监 理 通 知 单

工程名称：江苏董氏新能源有限公司 1944KW 分布式光伏发电项目 编号：ZHJL-TZD-001

事由：关于施工问题

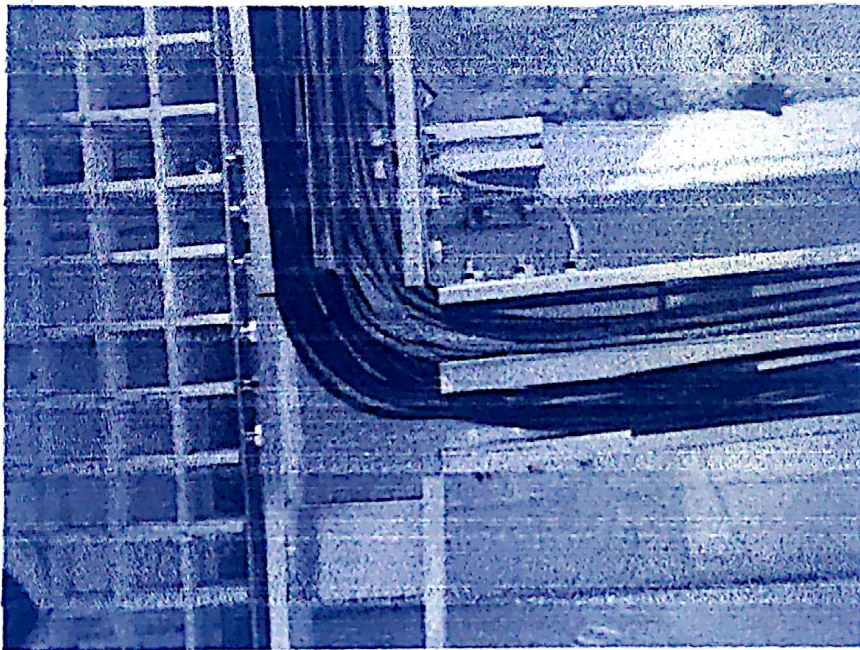
1、现场 3#屋面直流电缆敷设后，转角处未做保护措施，现要求贵司做好电缆转角处保护措施。详见附图。

现要求你单位限期三天内整改完，整改后报监理验收合格后，在进行下道工序施工。
